伊方発電所の状況について

令和3年10月12日
四国電力株式会社

3. 火災感知器の対応について

令和2年度原子力規制検査における指摘事項

火災感知器設置状況図

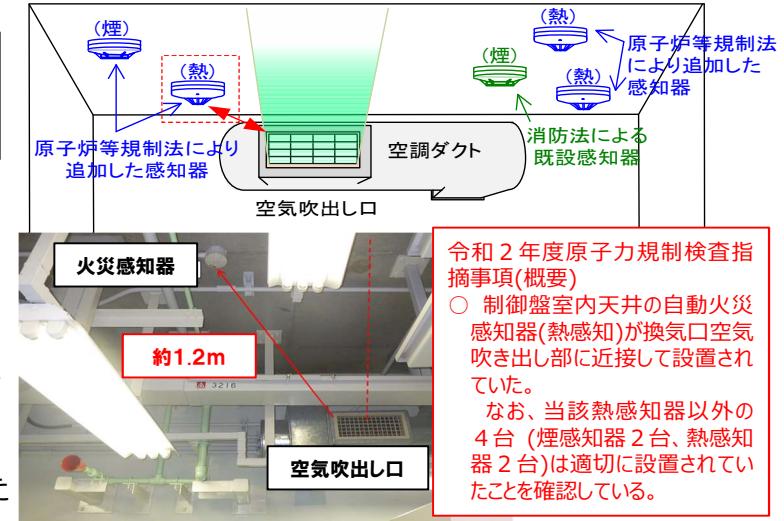
制御盤室の火災感知器1台が空気吹出し口に近接して設置（約1.2m）されており、消防法施行規則の条件（1.5m以上）を満足していない。
原子力安全に及ぼす影響の程度(重要度)は「緑※1」と評価

- 制御盤室内天井の自動火災感知器(熱感知)が換気口空気吹き出し部に近接して設置されていた。
なお、当該熱感知器以外の4台（煙感知器2台、熱感知器2台）は適切に設置されていたことを確認している。

新規制基準対応のため追加設置した火災感知器は、建設時より設置している消防法適合の火災感知器と同様な考え方に基づき、吹出し口との位置関係や風向きなどを考慮したうえで設置しているものの、規制庁の指摘に従い、新規制基準にて適合が求められている消防法施行規則のとおり設置することとした。

- ✓ 3号機の原子炉建屋、原子炉補助建屋の火災感知器4,255台に対し、吹出し口からの離隔について調査し、検査にて指摘された火災感知器を含む137台（うち消防法対象は18台※2）を吹出し口から1.5m以上離れた位置に移設した。
- ✓ 現在、以下の対応を10月中に完了できるよう進めている。
 - 緊急時対策所および非常用ガスタービン建屋の火災感知器296台についても、空気吹出し口からの離隔を確認のうえ、必要に応じて移設する。
 - また、火災感知器4,551台（原子炉建屋等の4,255台と緊急時対策所等の296台）について、空気吹出し口からの離隔以外の消防法施行規則の設置要件※3にも合致しているか改めて調査を行い、必要に応じて移設する。
- ✓ さらに、焼却炉建屋など周辺建屋の火災感知器1,849台についても調査を行い、必要に応じて移設する。
